Beantwoording openstaande vragen bijeenkomst 21 juli

Tijdens een bijeenkomst op 21 juli zijn een aantal vragen gesteld over het centrumplan. De vragen die we niet in detail direct konden beantwoorden kom in deze memo aan bod.

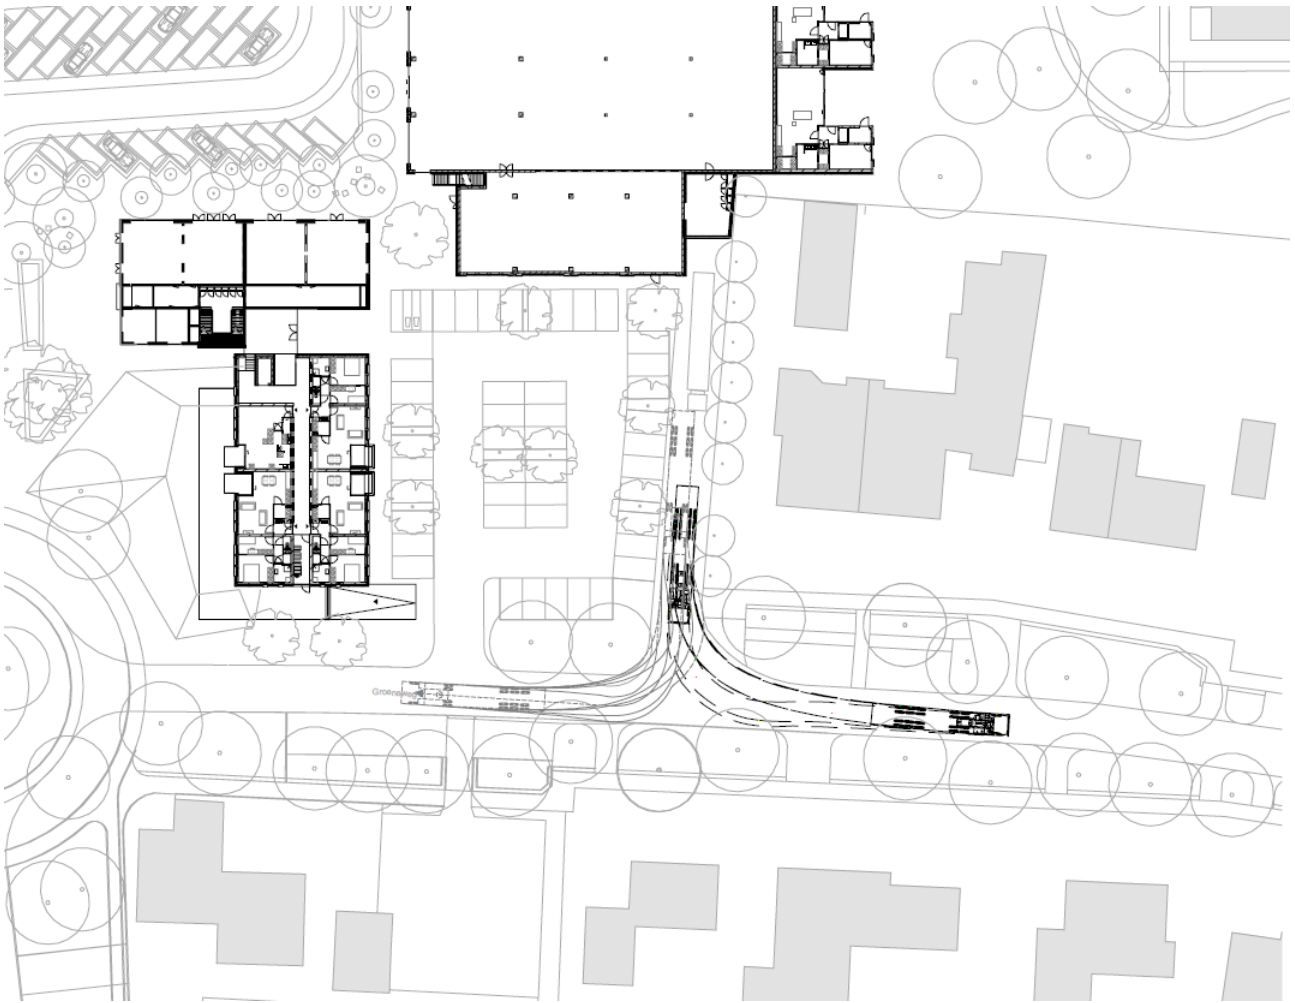
1. Is er voldoende rekening gehouden met de manoeuvreerruimte voor een vrachtwagen bij de Groeneweg? En is er ook rekening gehouden met de parkeervakken bij Groeneweg 3.

Op onderstaande tekening zijn de draaicurves van de vrachtwagen ingetekend (conform de CROW standaarden). Zoals uitgelegd op de informatieavond en zichtbaar op de tekening zal de vrachtwagen aankomen vanaf de rotonde en rijdt door tot de Groeneweg 5. Vanaf daar rijdt de vrachtwagen achteruit in de verdiepte loskuil. Na het lossen zal de vrachtwagen vooruit weggrijden en terugrijden naar de rotonde om Reusel weer te verlaten. Het achteruit rijden vindt enkel plaats op grond van de gemeente en grotendeels via bestaande verharding.

Op de onderstaande tekening staan de draaicurves van de vrachtwagen ingetekend met zwart gestreepte lijnen, op basis van deze lijnen wordt geconcludeerd dat er geen belemmeringen zijn voor het achteruitrijden. Echter zal bij de herinrichting van de Groeneweg de parkeerhaven voor de Groeneweg 3 aangepakt worden waardoor er in de toekomstige meer ruimte ontstaat tussen de parkeerplaatsen en de inrit van de vrachtwagen. Het aantal parkeerplaatsen blijft in stand.

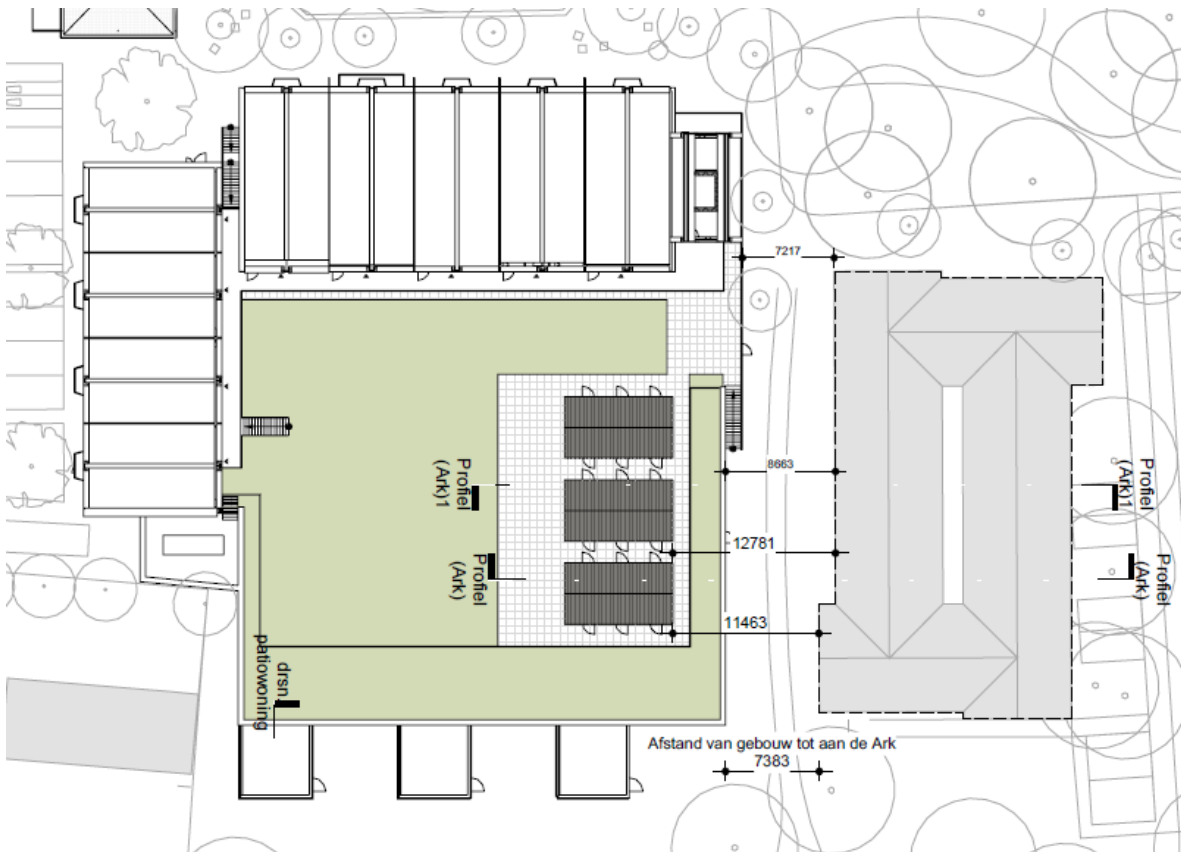
5. Nemen de bergingen bovenop de supermarkt daglicht weg bij het naastgelegen appartementengebouw?

Om dit te bepalen is er een schaduwberekening opgesteld welke aangeeft hoe de schaduwwerking is gedurende de verschillende seizoenen op 21 maart, 21 juni en 21 december verdeeld over de hele dag:

- Op 21 maart is er tot 16:00u sowieso geen schaduw door de nieuwbouw, daarna ontstaat er langzaam schaduw voor de appartementen op de 1^e verdieping tot de zon onder is.
- Op 21 juni is er tot 19:00u nagenoeg geen schaduw voor de appartementen in de Ark.
- Op 21 december zal er in de middag sprake zijn van enige schaduw, maar geen volledige schaduw.

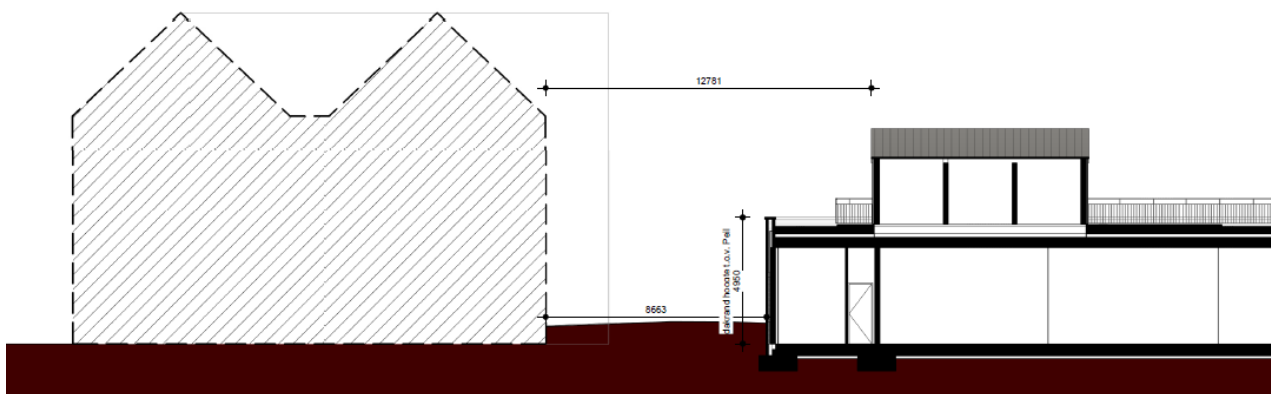
6. Kan de afstand tussen de bergingen en de appartementen worden vergroot?

Zoals verzocht op de informatieavond is er een tekening gemaakt waarop de exacte maten staan van de afstand tussen de Ark en de nieuwbouw / de bergingen op het dak. Deze tekening met maatvoering is hieronder ingevoegd.

De afstand tussen de twee hoofdgebouwen is 7,3m en 7,2m. Hier is een voetpad en groen voorzien. De afstand tussen de bergingen en de appartementen op de verdieping is 12,8m en 11,5m.
